Fietsen in Hardinxveld- Giessendam

Bevindingen

*scan van de situatie
beleidsdocumenten
gemeentelijk beleid*

Aangeboden aan B&W en Gemeenteraad

Punt HG8 foto 1,4 + punt HG9

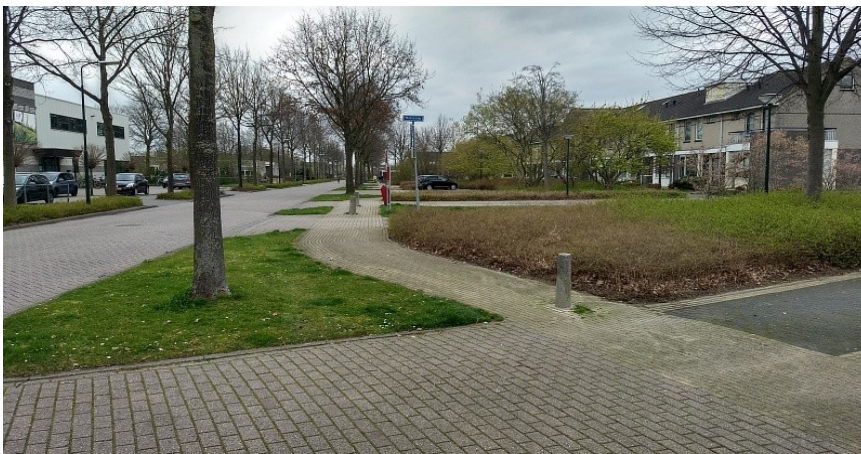
De doorgaande fietsroute vanaf het westelijke (snel)fietspad stopt abrupt.

Fietsers moeten verder over de Schapedrift-Oost v.v.

Dat geeft door gemeente erkende gevaarzetting bij oversteken kruising (vooral bij fietsers uit Oost komend)

De huidige situatie is niet duidelijk, verwarrend en leidt tot **wellicht verwijtbare gevaarzetting**.

Het beste is de Schapedrift uit het netwerk te halen en het fietsverkeer over de (als fietsstraat in te richten) Ekster naar het centrale fietspad te leiden.

Alternatief: het slingervoetpad aan zuidzijde Schapedrift tot 2-zijdig fietspad ombouwen.

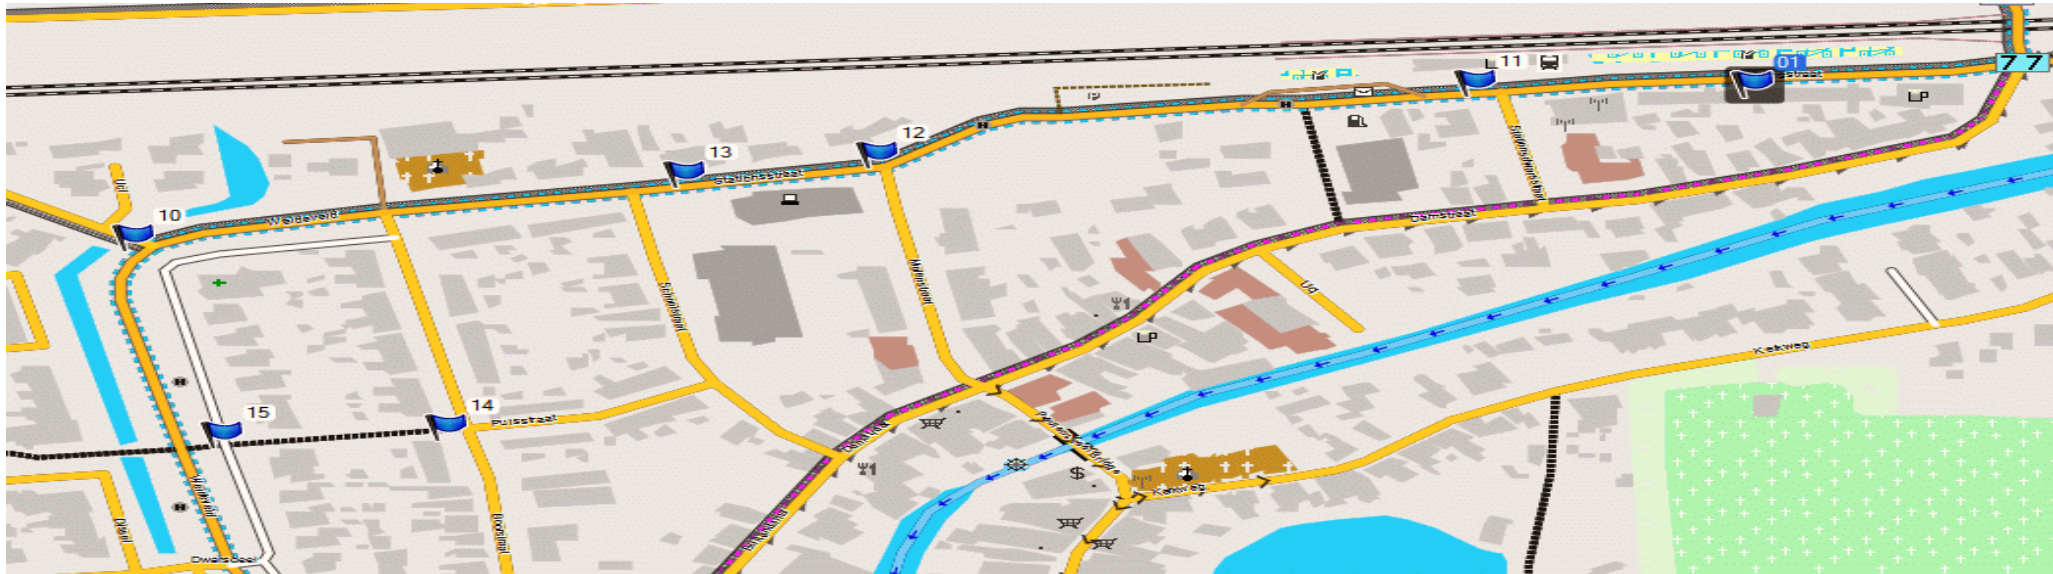
Deze vijftig kilometerweg kent geen fietssuggestiestrook.

Juist vanwege de grote snelheidsverschillen tussen fietsers en automobilisten worden in dit soort situaties standaard vrijliggende fietspaden gerealiseerd.

Het bestaande voetpad door de perken is als zodanig niet noodzakelijk en kan omgebouwd worden tot tweezijdig fietspad, dat dan naadloos aansluit op het westelijke (snel)fietspad.

Punt HG26 foto 2-3

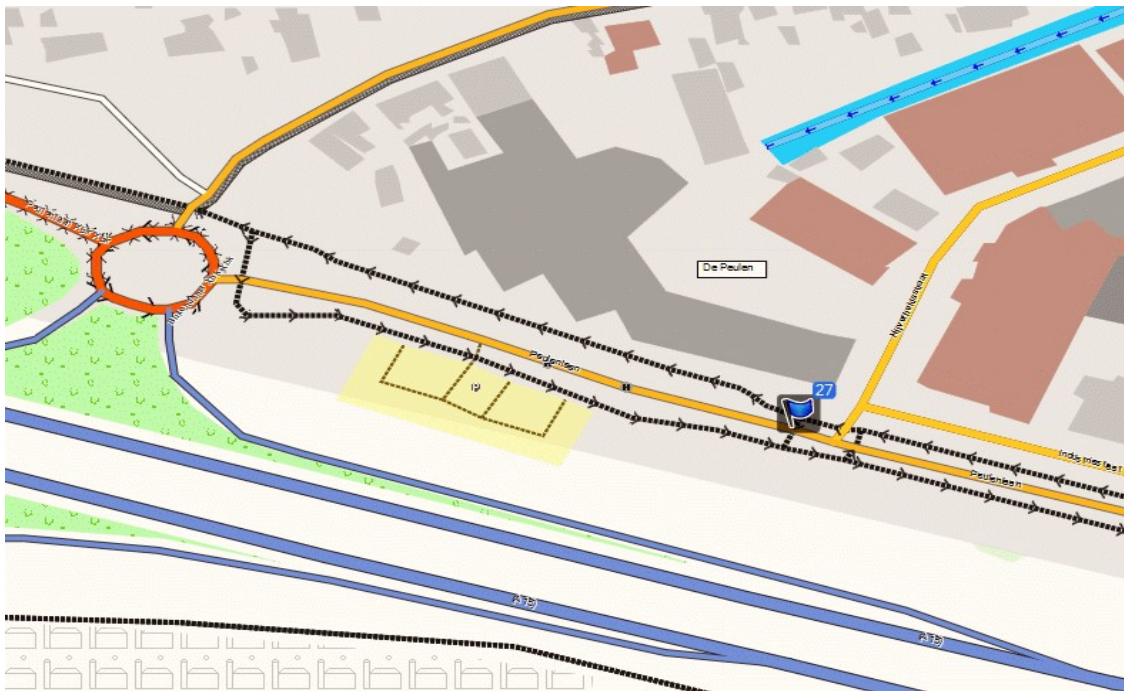
Deze verplichte oversteek voor fietsers ontbeert een duidelijke en goede infrastructuur die ook daadwerkelijk leidt tot veilig oversteken.

Ongelukkige samenloop: 60 > 50 km (kom), kruising en fietsoversteek.

Onhandig geplaatste verplichte fietsoversteek, met onnodig verhoogde oprit.

Onnodige gevaarzetting.

- Uitbuigen fietspad voor de oversteek
- Bredere toegang tot fietspad aan spoorzijde
- Aparte in- uitrit van fietspad
- Asfalteren fietspad
- Logische, rechte oversteek vanuit Sluisweg

- oversteek 100m westelijker leggen
- + middenbermopstelstrook
- + rood asfalt

Punt HG 27 foto 1-2

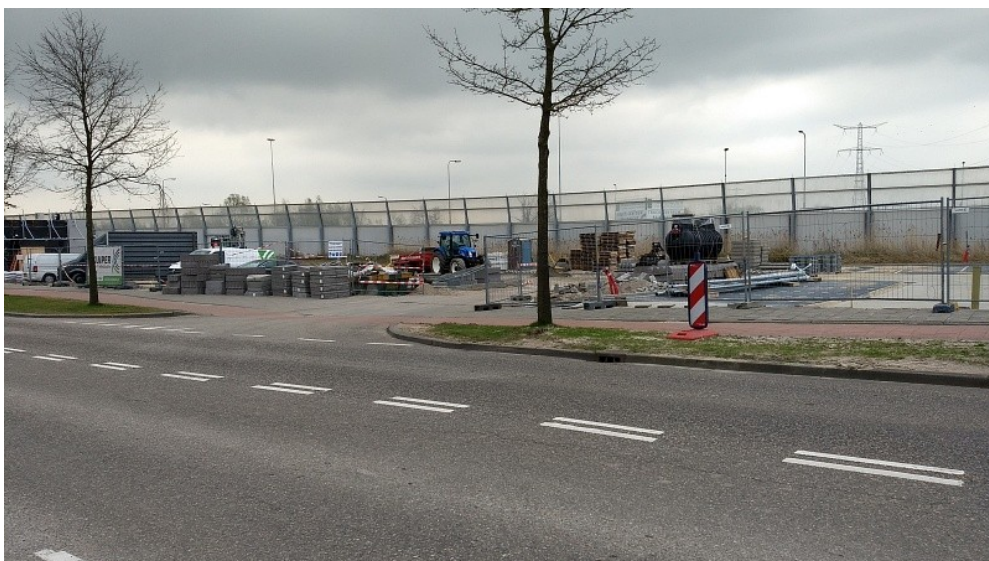
Door de gekozen in/uitrit constructie gevaar dat fietsers over het hoofd worden gezien.

Liefst zien we het inbuigen van het fietspad, zodat zowel de fietsers als de automobilisten beter oogcontact kunnen maken

In ieder geval voor verkeer dat van/naar de eettent gaat:
haaiantanden aanbrengen.
